DT.252.I.7.2024

## WYJAŚNIENIE TREŚCI SWZ

**Dotyczy postępowania o udzielenie zamówienia publicznego na zadanie pn.: Rozbudowa drogi powiatowej nr 2559W Zamość Gostery-gr. województwa (Głęboocz).**

### **Wyspa trójkątna**

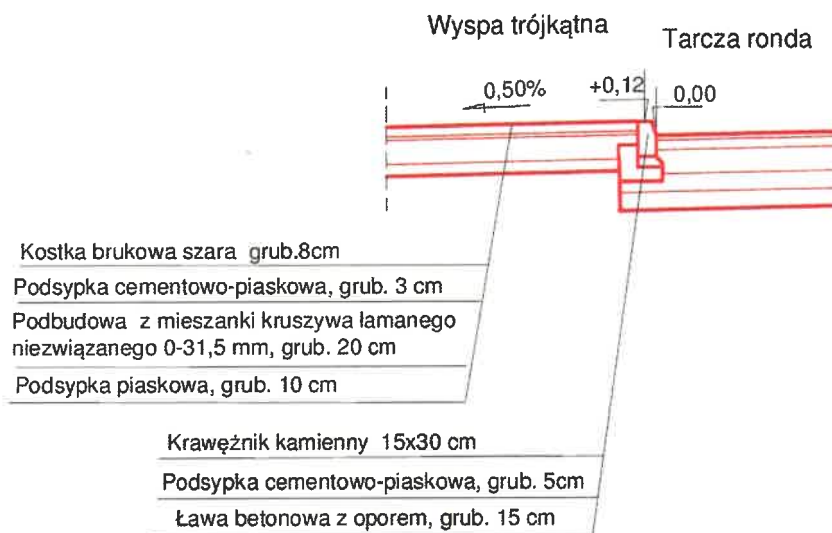
Zwracam się z prośbą o oznaczenie elementu drogowego na rysunku pn. „Przekroje normalne” – przekrój nr 2 na rondzie zgodnie z poniższym załącznikiem.

**Oznaczenie na poniższym rysunku.**

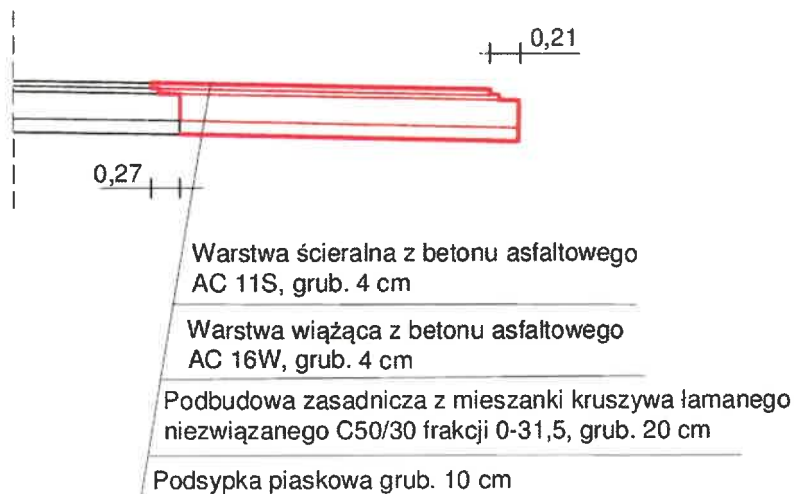
Zwracam się z prośbą o załączenie przekroju normalnego zjazdu.

**Przekrój normalny (konstrukcyjny) zjazdu jest na rysunku „Przekroje normalne” obok planu zjazdu. Załączamy również poniżej.**

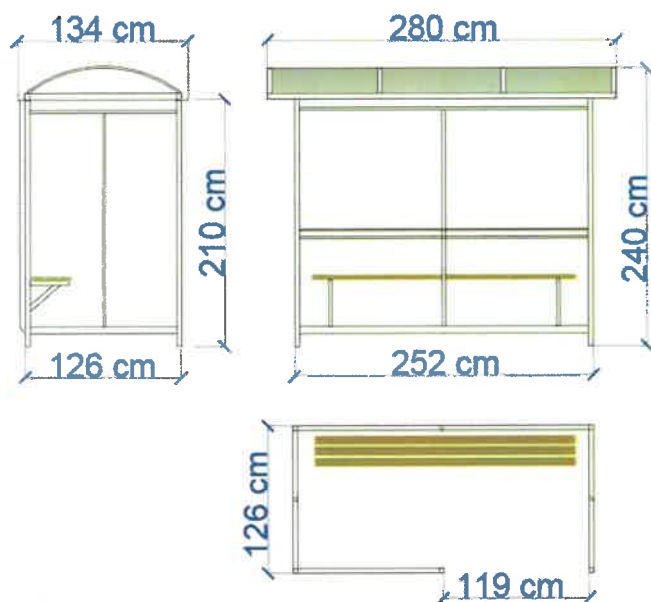
Zwracam się z prośbą o załączenie SST dotyczącej wiat przystankowych oraz szczegółów rysunkowych i opisu wiat.

Zamawiający w załączeniu przekazuje brakującą SST dla wiat przystankowych.

Proponuje się wykonanie wiat:

Proponuje się wykonanie wiat przystankowych o parametrach:

Konstrukcja z profili aluminiowych

Dach wiaty wykonany z poliwęglanu poliwęglanu litego

Przeszklenie wiaty z poliwęglanu komorowego

Informujemy iż ostateczny wybór wiat przystankowych należy uzgodnić z Gminą Troszyn oraz Inspektorem Nadzoru.

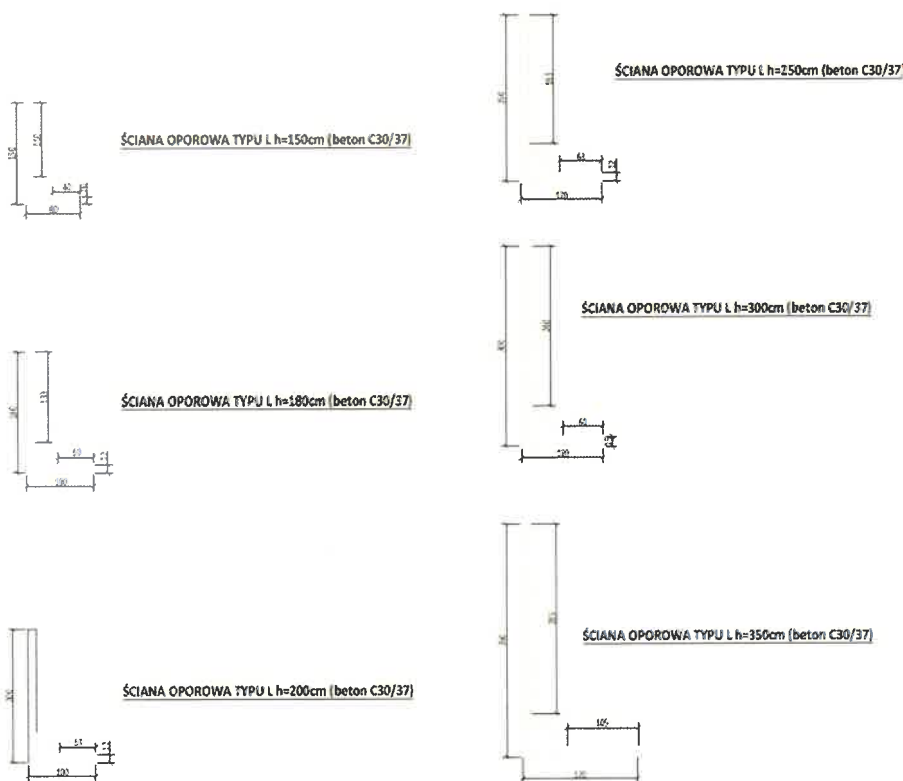
Zwracam się z prośbą o wskazanie lokalizacji prefabrykatów typu „L” stanowiących ścianę oporową, długości muru oporowego oraz załączenie szczegółu prefabrykatu i SST.

**Zamawiający w załączeniu przekazuje rysunki z lokalizacją murów oporowych oraz rysunki z propozycją doboru murów oporowych.**

**Należy wykonać mur oporowy typu L o wymiarze dostosowanym o różnicy rzędnych terenu. Wybór murów po uprzednim zaakceptowaniu przez Inwestora oraz Inspektora Nadzoru. Przykład poniżej.**

**Ścianka czołowa przepustu ze skrzydełkami**

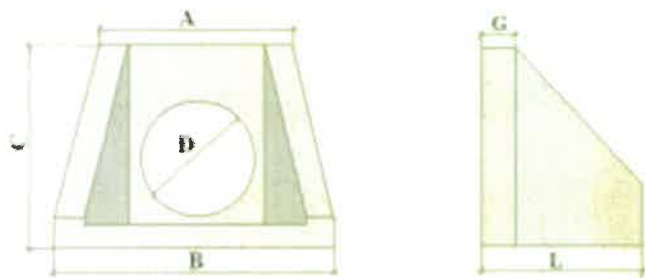
Zwracam się z prośbą o szczegóły (opis, rysunek) ścianek czołowych stanowiących wlot i wylot przepustów pod zjazdami.

Zamawiający w załączeniu przekazuje przykładowy szczegół ścianek czołowych stanowiących wlot i wylot przepustów pod zjazdami.

Dobór ścianek czołowych należy uzgodnić z Inwestorem i Inspektorem Nadzoru.
